改善箇所説明図

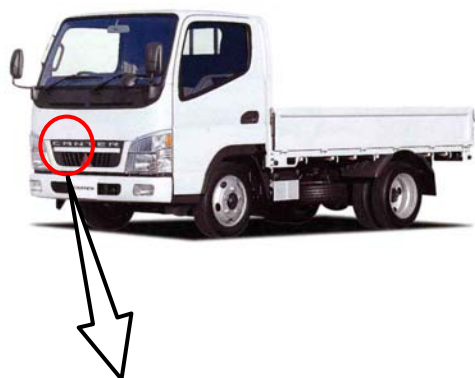
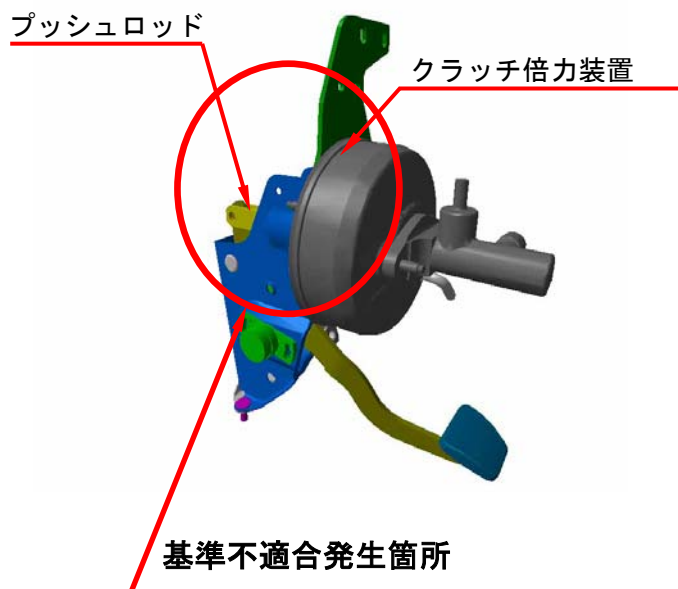
キャビン内電気配線の取り回しが不適切なため、クラッチ倍力装置のエッジ部又はクラッチペダルとプッシュロッドの締結部と当該配線が干渉するものがある。そのため、そのまま使用を続けると当該配線が損傷し、灯火器類・警音器・警告灯・速度計等が作動不良になるおそれがある。

全車両、エッジ部にプロテクターを追加し、当該配線の固定を追加して、取り回しを変更する。
なお、配線が損傷している場合は、補修を実施する。
